高浜発電所 安全審査資料
1 - 4
2022年 2月15日

高浜発電所 1 号炉、2 号炉、3 号炉及び 4 号炉 原子炉設置変更許可申請書 新旧比較表

2022年 2月

関西電力株式会社

第21図 放射性廃棄物の廃棄施設の流路線図（添付書類八 第7.1.1図）

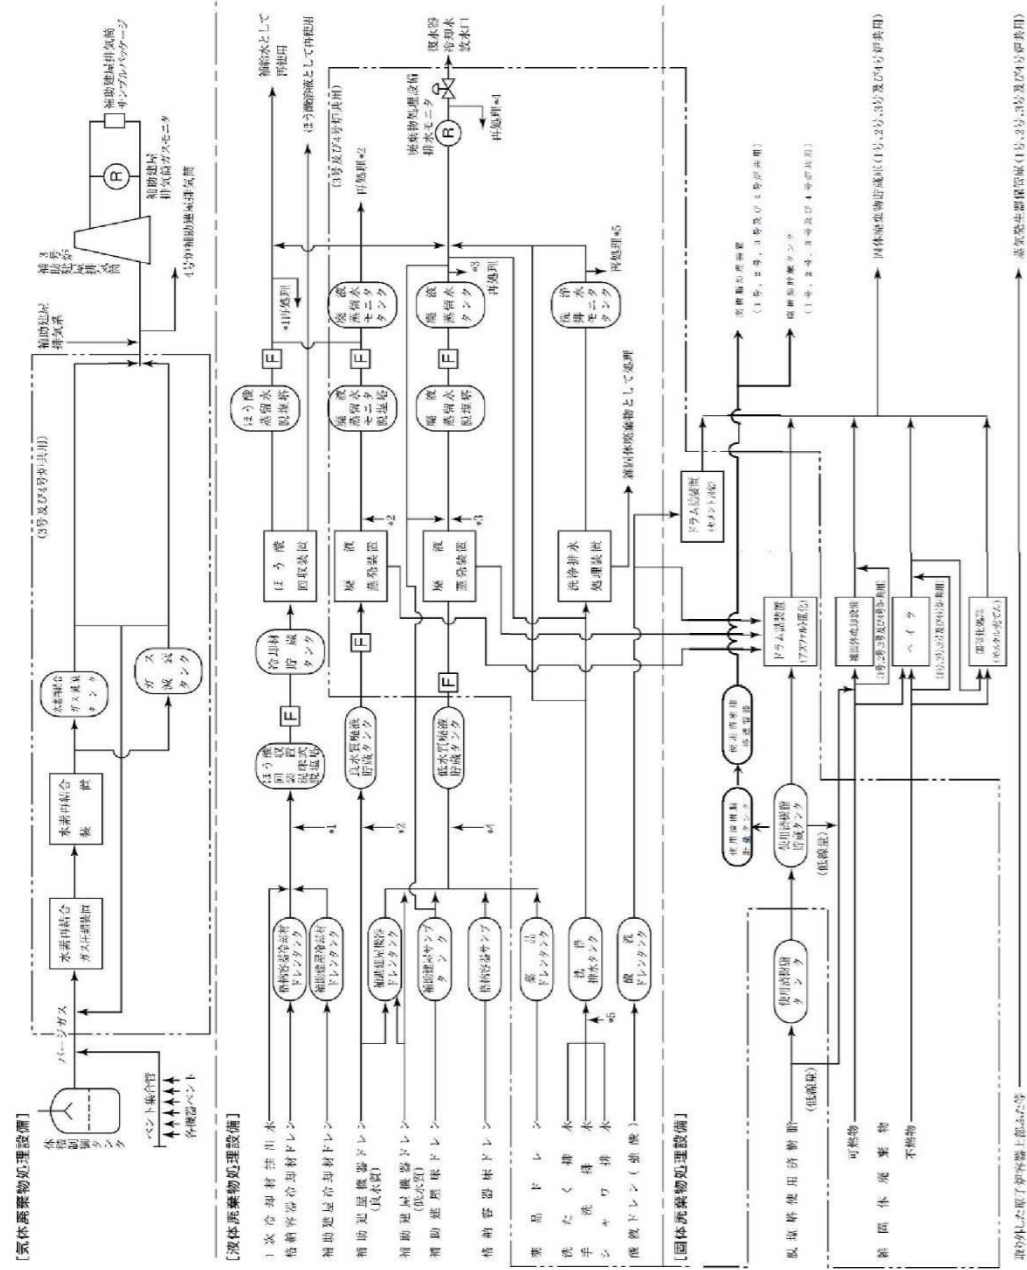
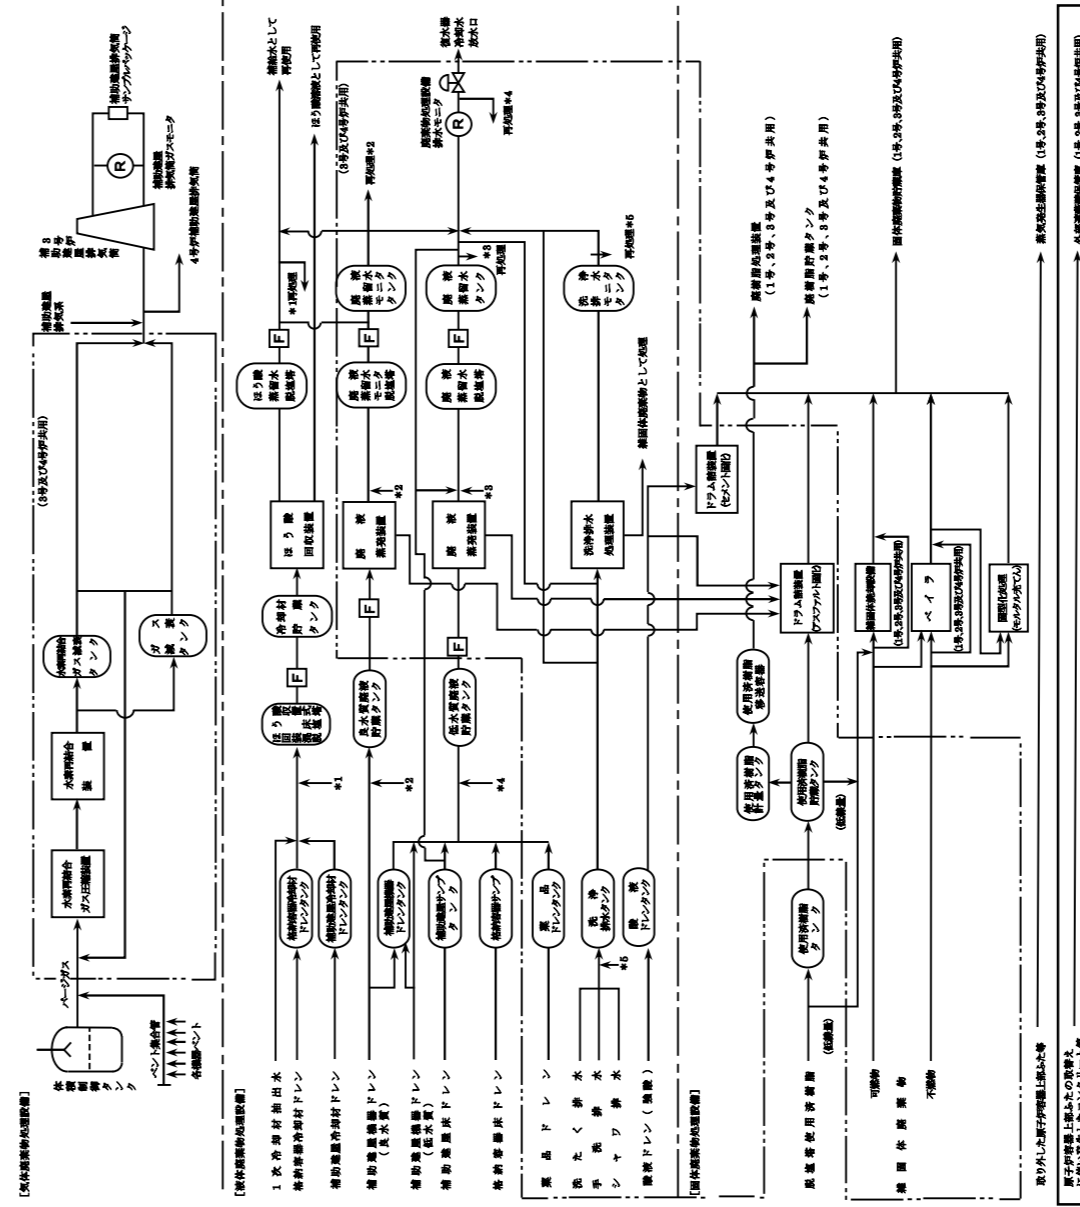
外部遮蔽壁保管庫の共用化

第2.1図 発電所全体配置図

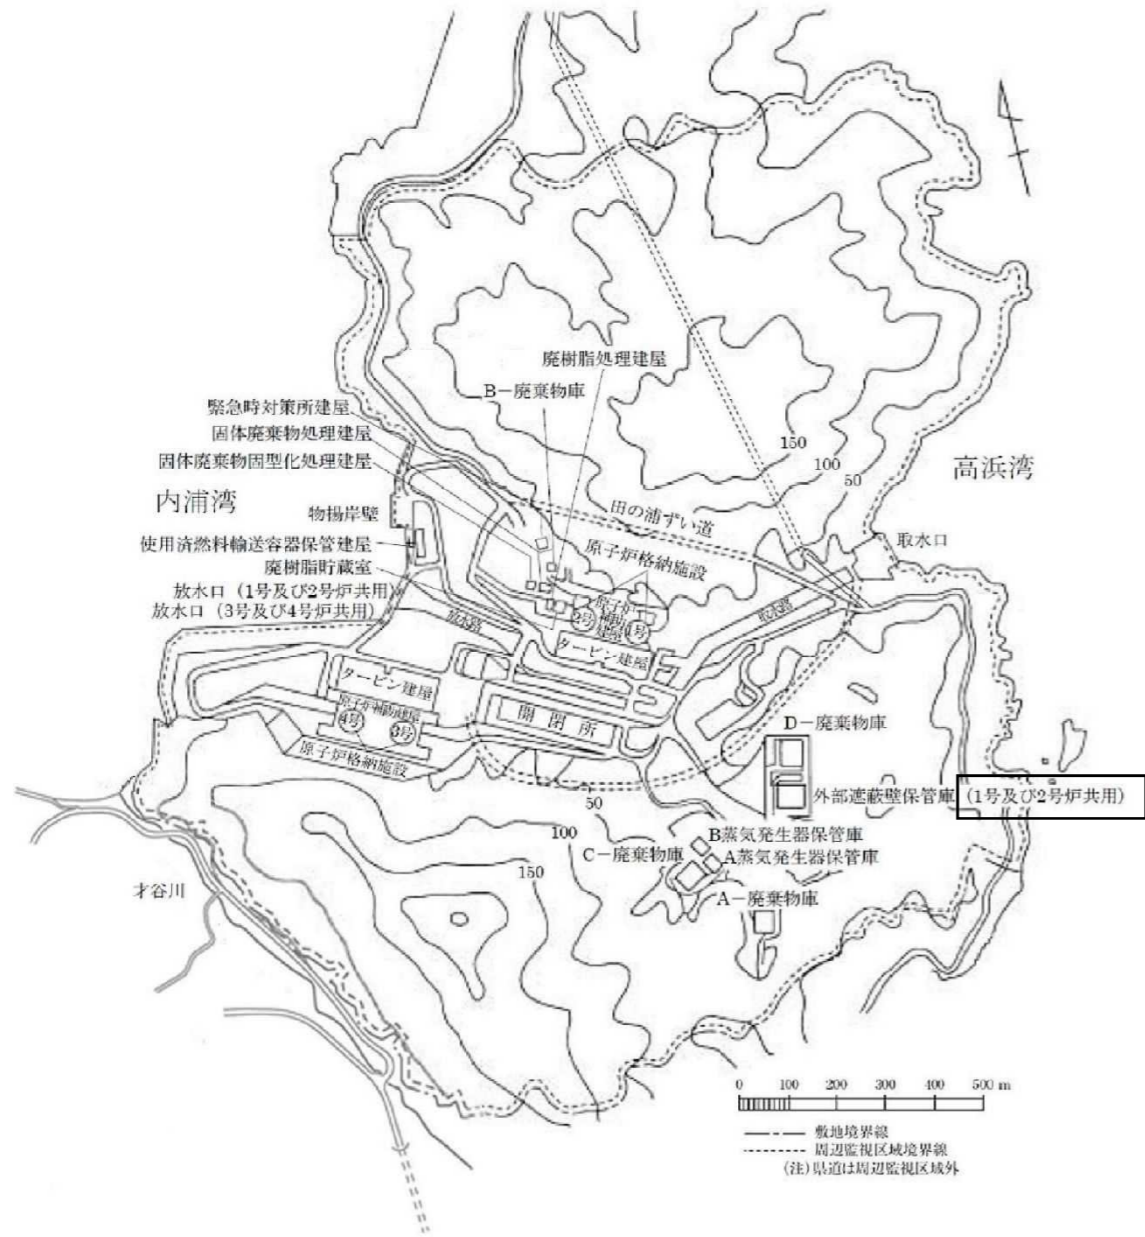
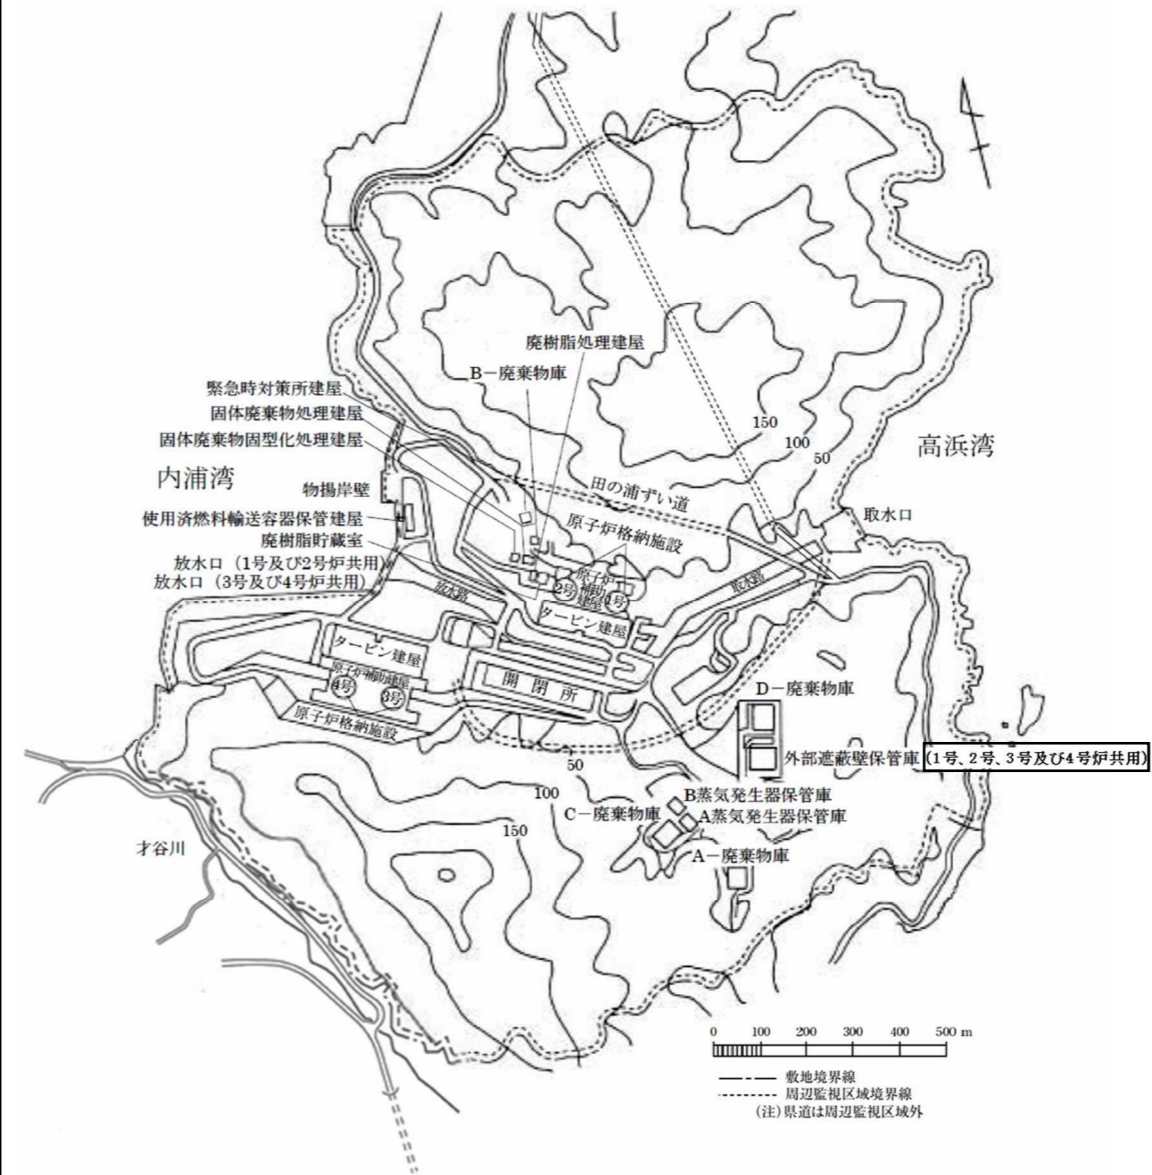
外部遮蔽壁保管庫の共用化

第 2.4.2 図 発電所全体配置図

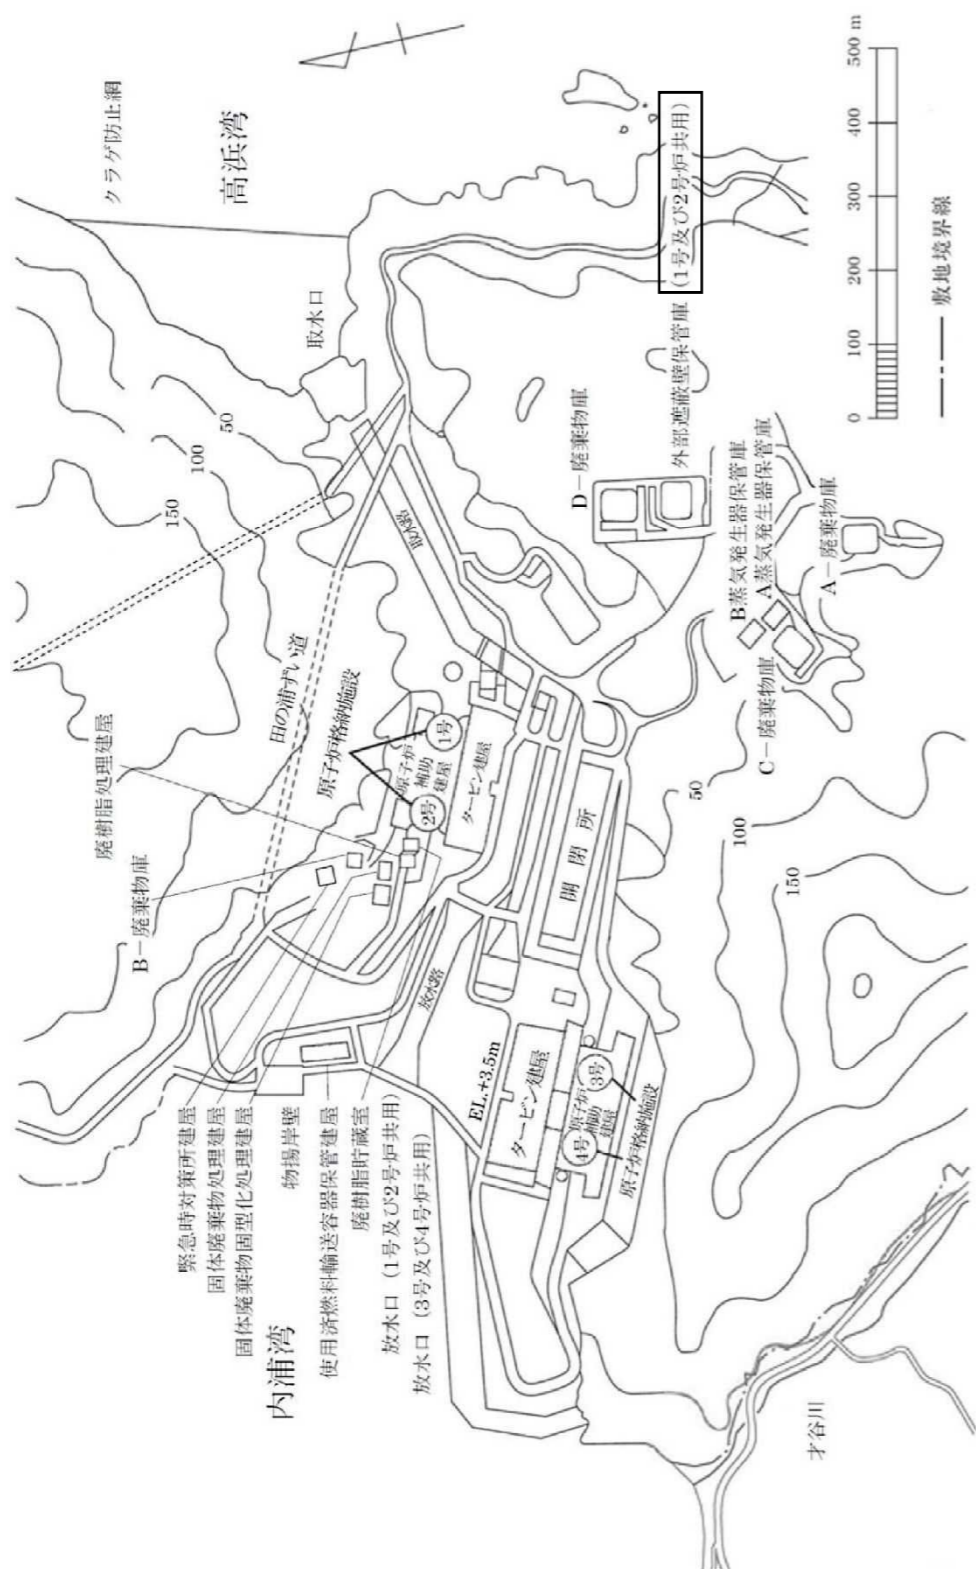
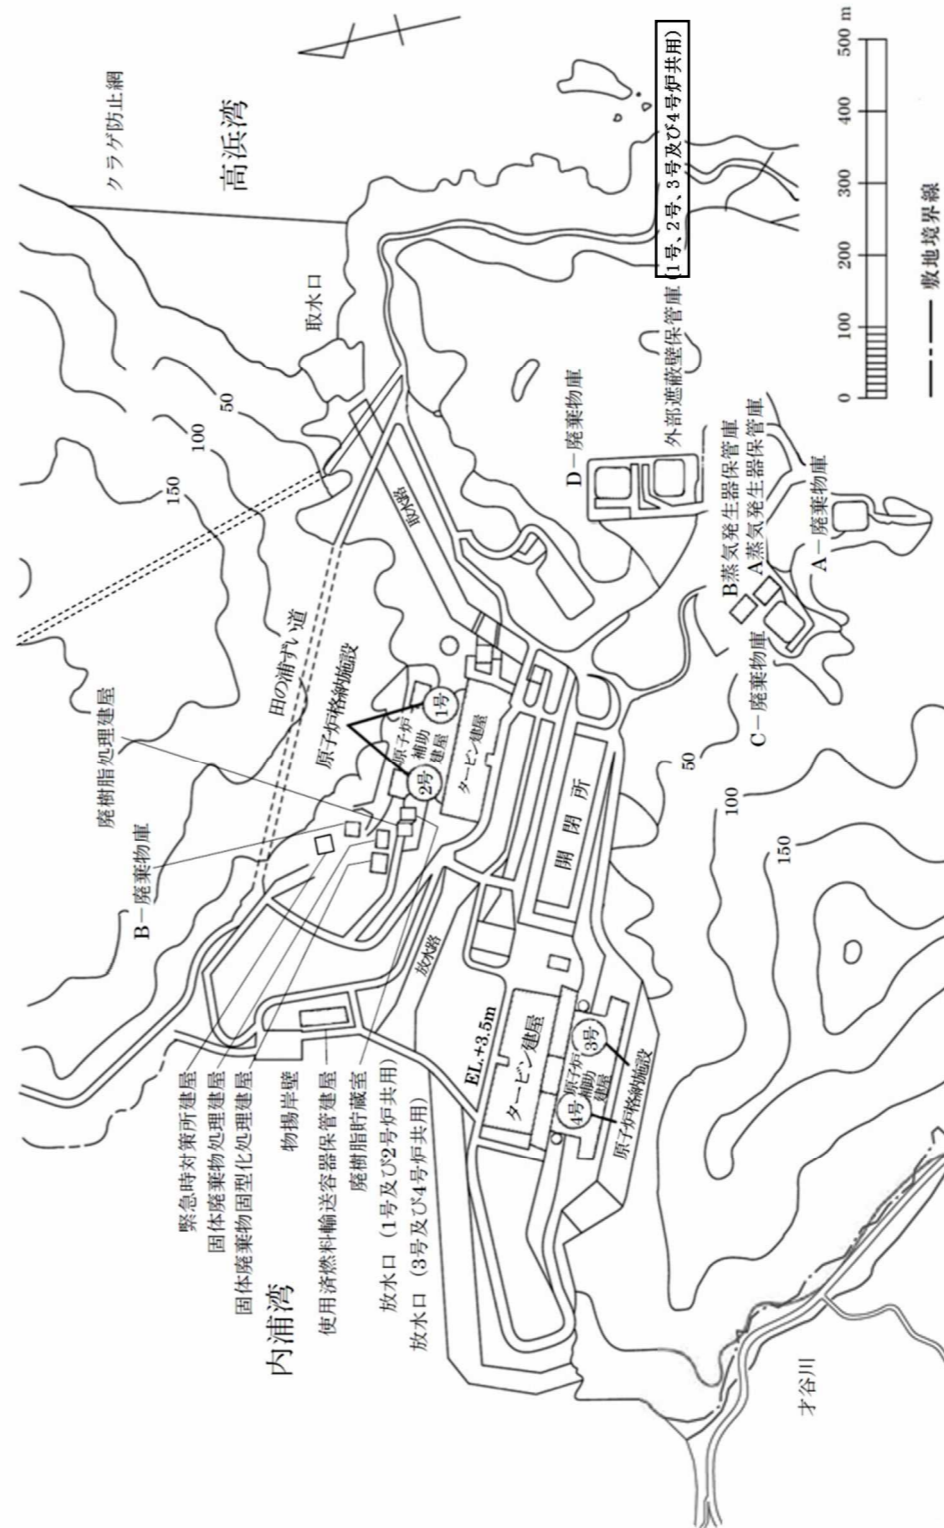
外部遮蔽壁保管庫の共有化

第 7.1 図 放射性廃棄物の廃棄施設の流路線図

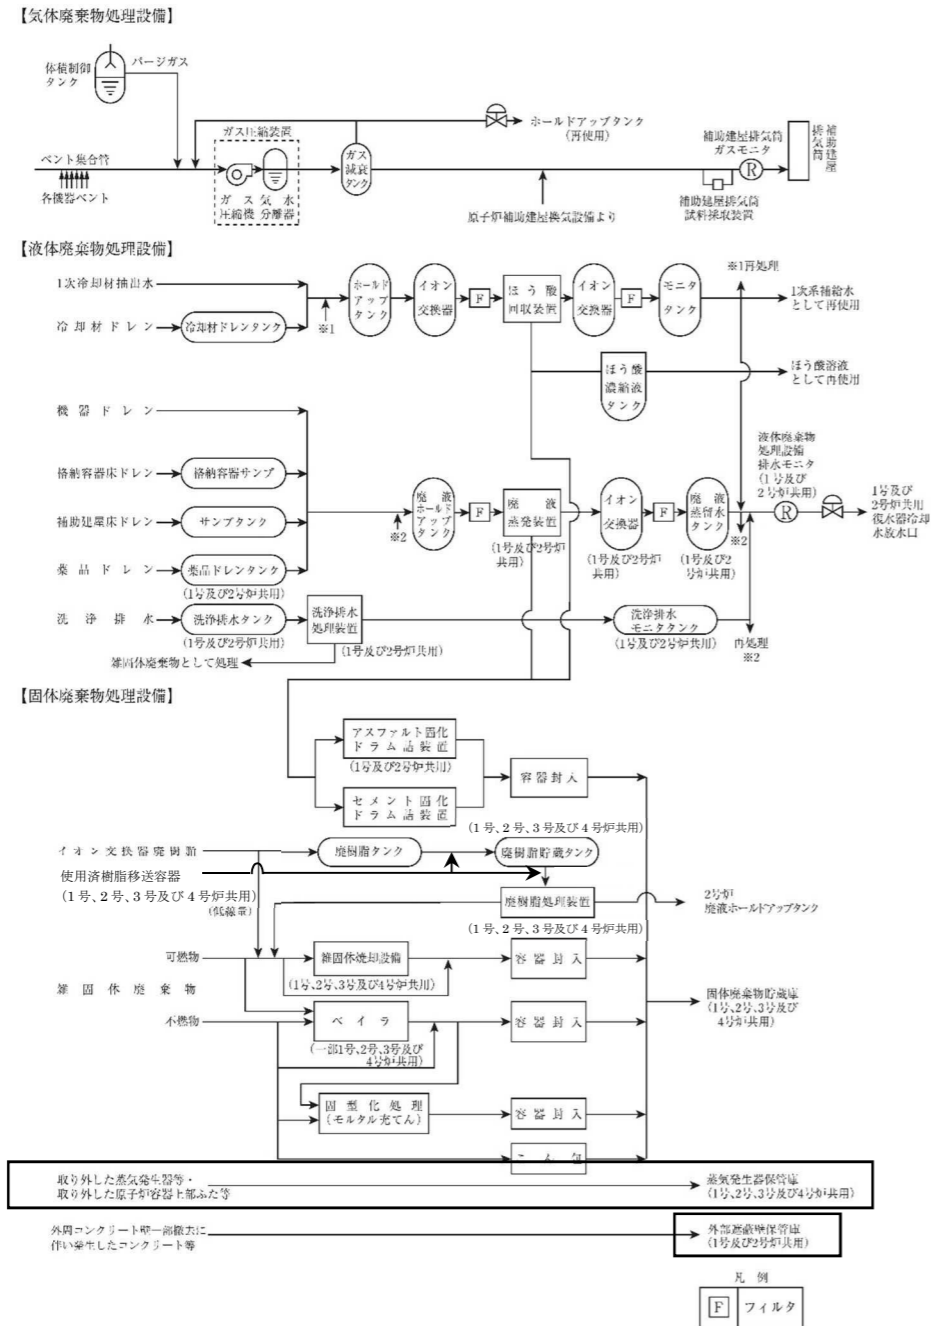
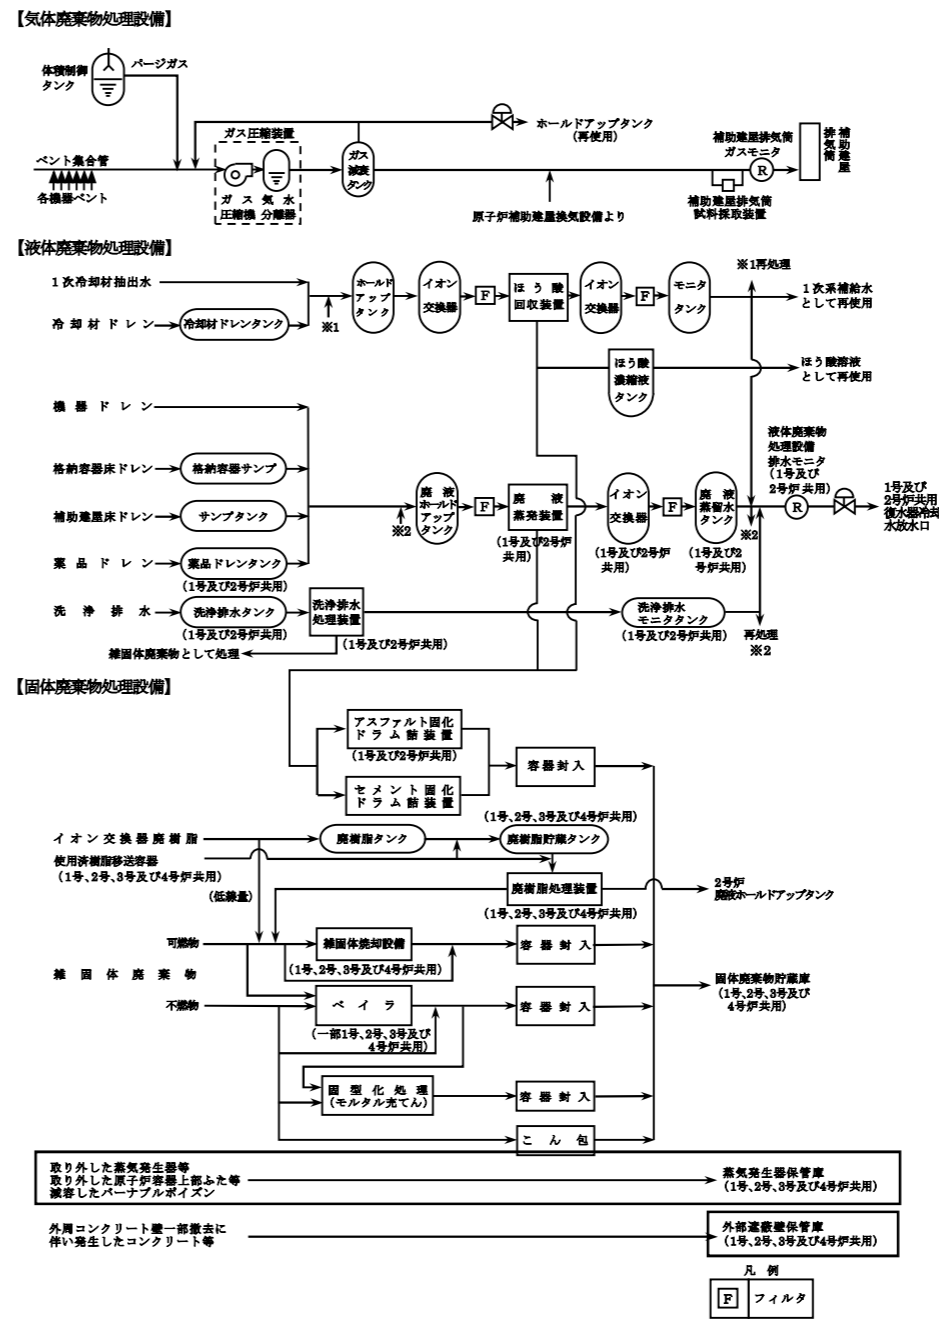
保管対象物の変更  
外部遮蔽壁保管庫の共用  
化
